Technische Änderung für 1543490000 SAI-WDF 8P M12 M16

der Artikel 1543490000 SAI-WDF 8P M12 M16 wird nach einer Übergangszeit geändert.
Bitte leiten Sie diese Produktänderungsmitteilung (PCN) an Ihre Mitarbeiter und ggf. an Ihre Kunden weiter.

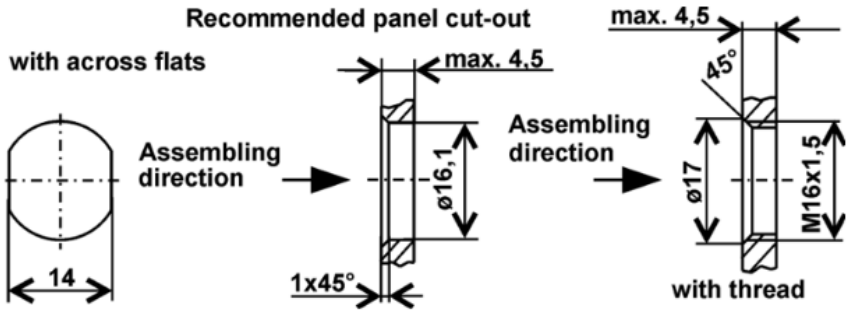
Durch diese Produktänderung ändert sich das Fertigungsverfahren des Gehäuses von einem gedrehten zu einem Zinkdruckguss Teil. Die Abmaße der Wanddurchführung bleiben identisch, es werden lediglich zwei Seiten des Gewindes abgeflacht, um einen Verdrehschutz zu implementieren. In einem zweiten Schritt werden die verwendeten Kontakte auf bleifreie Varianten geändert. Nach der vollständigen Umsetzung der Änderung wird der Artikel RoHS-Konform ohne die Ausnahme 6c. Alle Zulassungen und weiteren technischen Daten bleiben unverändert.
